下網場ポンプ場ストックマネジメント対策工事（機械・電気） 1 工区
請負契約の変更について

■第 1 回変更契約（今回提案）

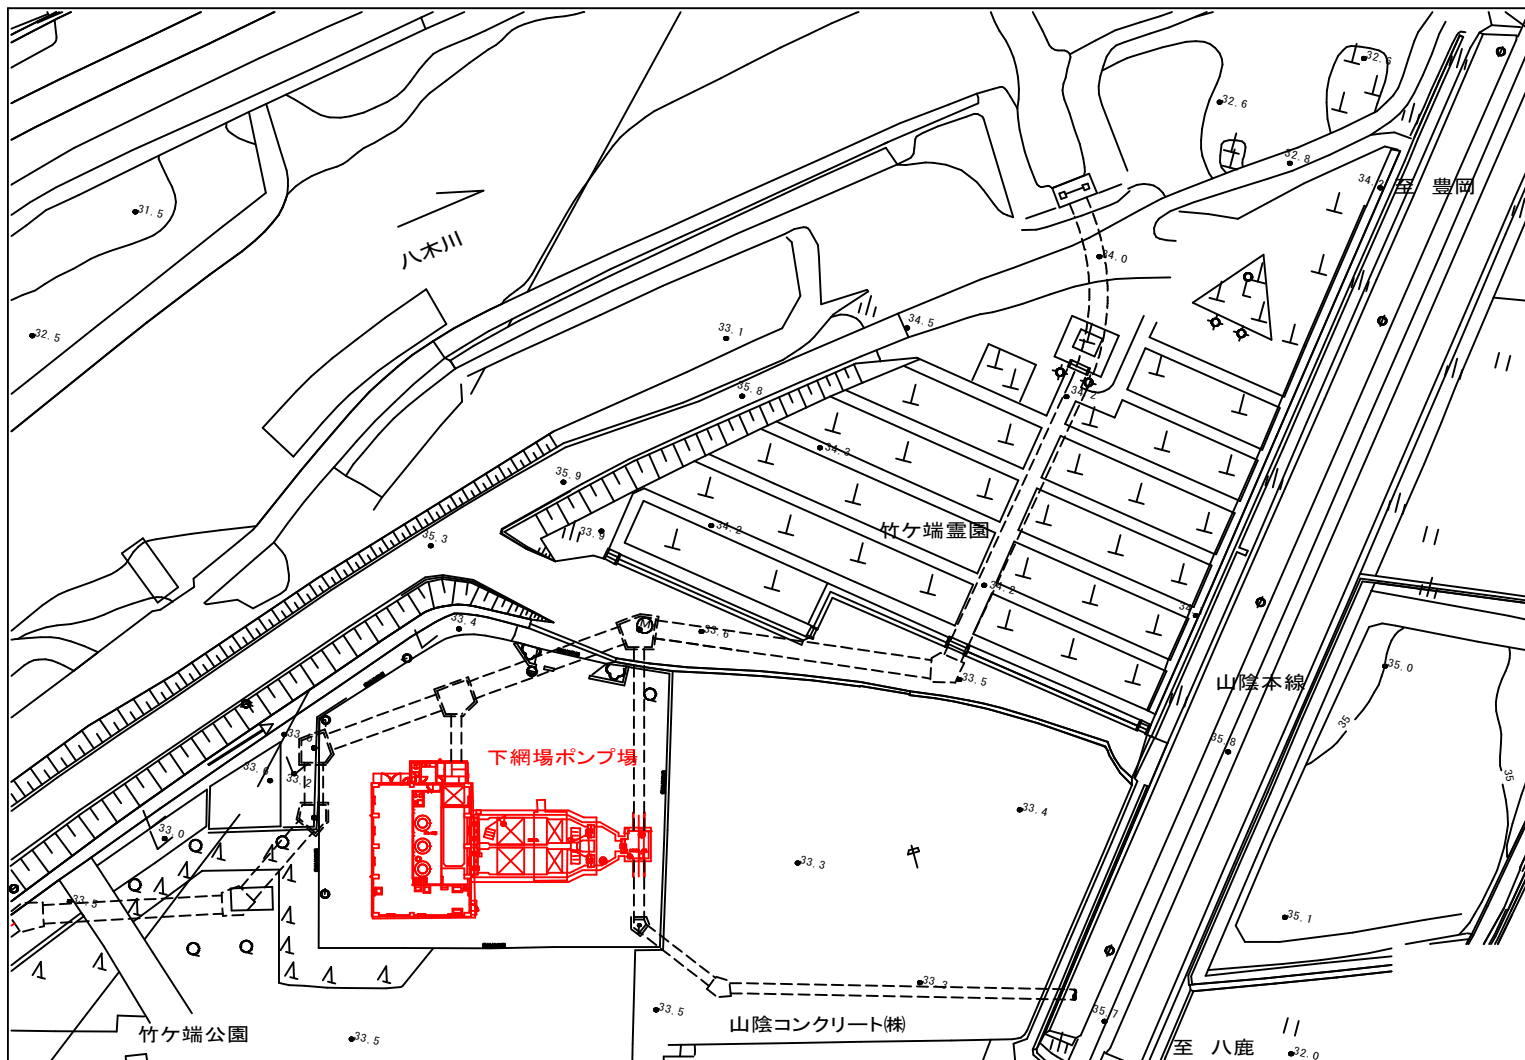
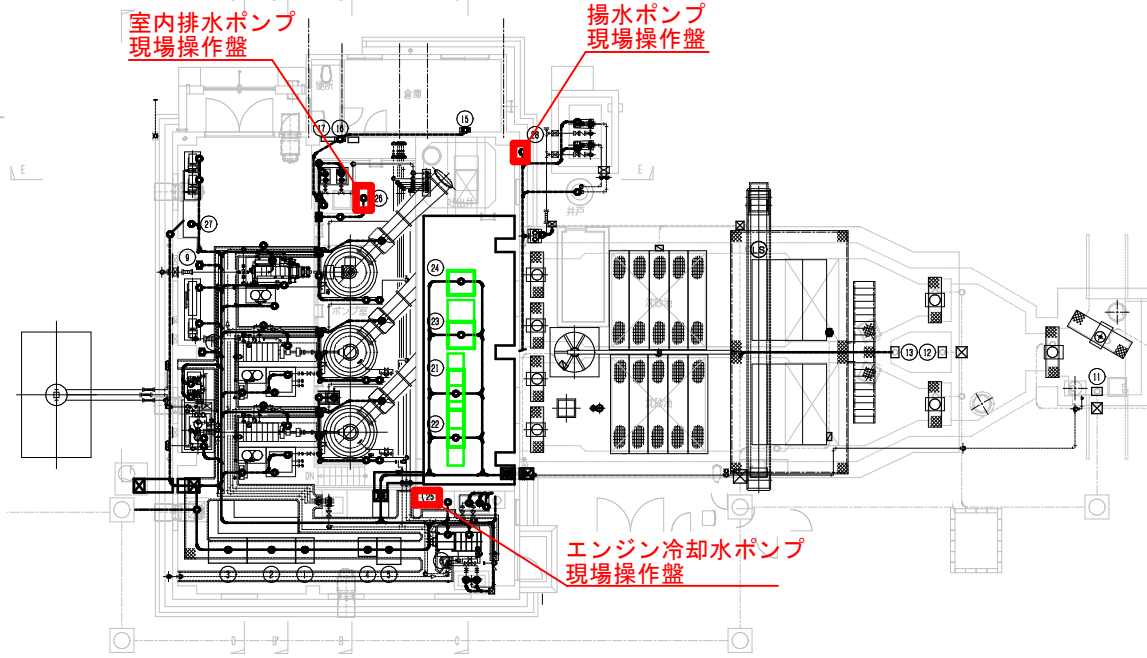
- 変更理由 現場精査の際に、揚水ポンプ・室内排水ポンプ・エンジン冷却水ポンプの劣化が確認され、機器が故障した場合、雨水ポンプが正常に作動しません。早急に更新を行い、雨水浸水の対策が必要なため追加を行うものとする。また、ポンプの更新に伴い関連する制御盤も合わせて更新を行う。

1階平面図

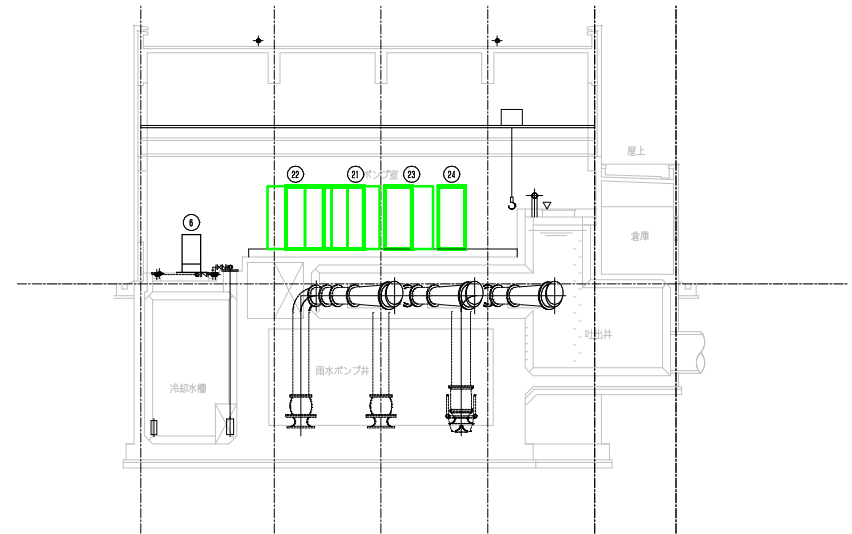
当初施工範囲	
第一回変更 施工範囲
